Komplettering i ärende gällande förlängd nätkoncession för ledning mellan Hallstavik-Kusby med dnr: 2018-101591

Ändring av beräkning av magnetfält

Plats fastighet Norrtälje Hallsta 4:131

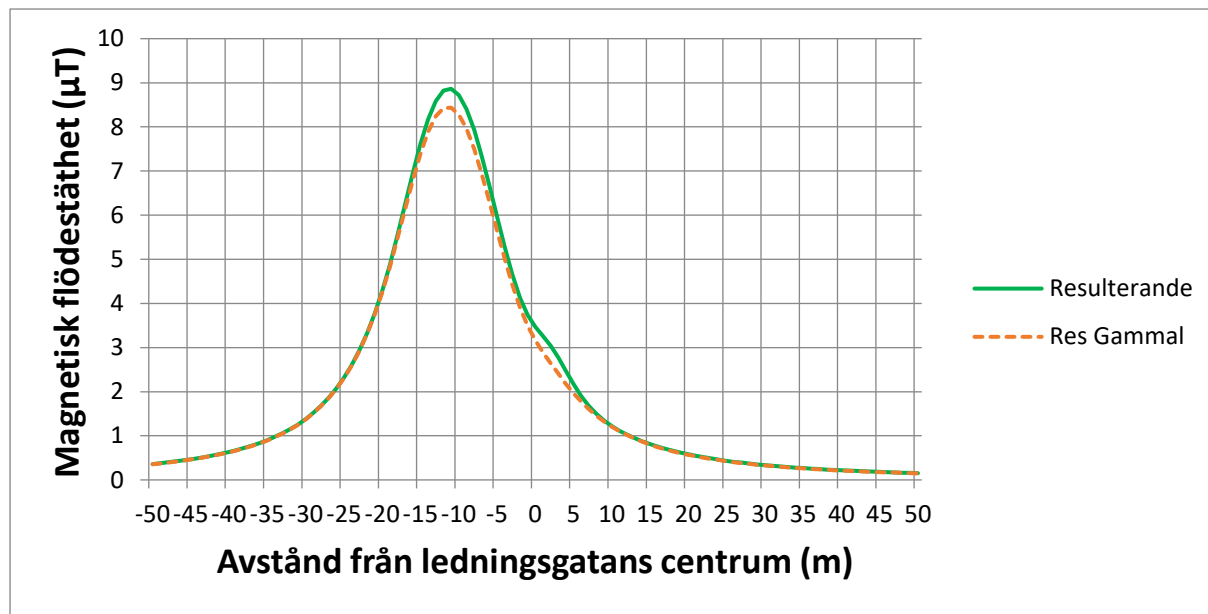
I tidigare inlämnad MKB saknades ledning ÄL223 i beräkningen vid fastigheten Norrtälje Hallsta 4:131. Nya beräkningar är gjorda med något justerade ledningskoordinater och med ÄL223 inkluderad. Detta resulterade dock i ingen påverkan på fältets utbredning mot aktuell fastighet och därmed ingen ökning av magnetfältet.
